PROVOZNÍ BULLETIN

M 4-III/29
M 6-III/27
č. M 332/55
M 337/50

TÝKÁ SE : Vyjímání a montáže pojistek pístního čepu u motorů
M 4-III, M 6-III, M 332 a M 337.

DŮVOD : Vážné závady zaviněné pojistkami pístního čepu,
nedodržením montážního postupu, po provedení předepsané částečné revise motoru u uživatele.

4 díly přípravku Z2-01503-01

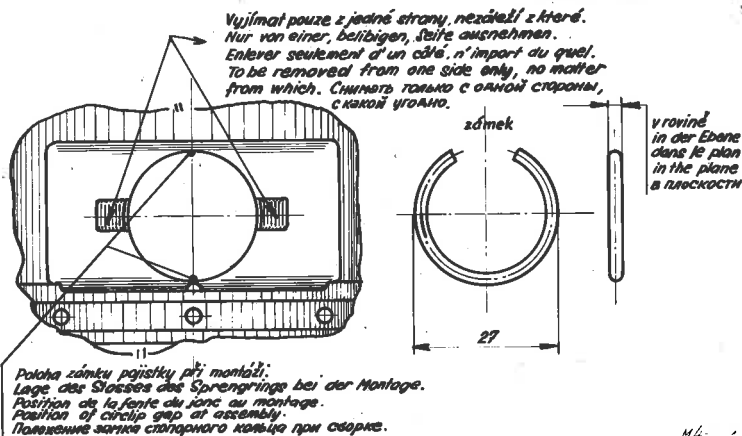
OPATŘENÍ: a) Demontáž pojistek pístního čepu provádějte šroubovákem se zaoblenými hranami a to pouze z jedné strany, jak je uvedeno na obrázku. Při vyjímání pojistky se nesmí pomáhat pojistce šroubovákem v dalších místech, aby nedošlo k poškození pístu.

b) Montáž (naražení) pojistek provádějte předepsaným způsobem s použitím k tomu určeného narážeče č.v. Z2-01503-01.

Nové pojistky před namontováním zkontrolujte! Pojistka ve volném stavu musí mít rozměr 27 mm, musí být rovinná a nesmí se žádným způsobem opravovat! Nevyhovuje-li pojistka těmto požadavkům, nutno ji vyřadit.

Při montáži musí být zámek pojistky v ose pístu.

Postup montáže pojistek pístního čepu do pístu:

- 1) Nasadit píst na přípravek.
- 2) Vsadit pojistku pístního čepu do trubkového pouzdra - zámkem k oplošení pouzdra - a pružným narážečem posunout pojistku k spodnímu okraji pouzdra.
- 3) Přiložit trubkové pouzdro do vybrání pístu, vložit pevný narážeč a úderem na narážeč zasunout pojistku do drážky pístu.
- 4) Překontrolovat šroubovákem, zdali pojistka v drážce pístu dokonale sedí. Seběmenší pohyb není přípustný!
- 5) Po nasazení pístu na ojnici a vložení pístního čepu opakovat úkony 2-3-4 při montáži druhé pojistky.
